Offentleg ettersyn av reguleringsplan – gnr. 24 bnr. 4 m.fl. – Jyddalen Fammestad i Lindås kommune

Vi viser til forslag til reguleringsplan for Jyddalen, gnr. 24 bnr. 4 m.fl. motteke 8.juli 2016.

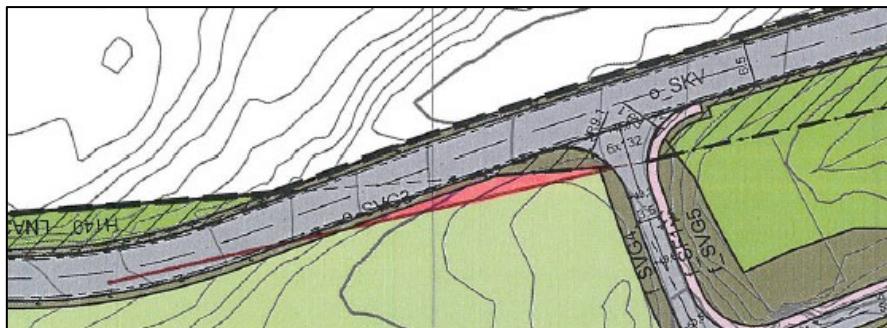
Endring av siktsone

Frisikt i kryssområdet er i hovedsak ivaretak i planarbeidet. På grunn av kurvatur på hovedvegen, må frisiktsona utvidast nord for krysset, slik at den har sikt til hele vegstrekket innanfor 132 meter. Vi ber om at denne frisiktsona vert utvida som skissert under, for å ivareta tryggleiken i avkjørsla.
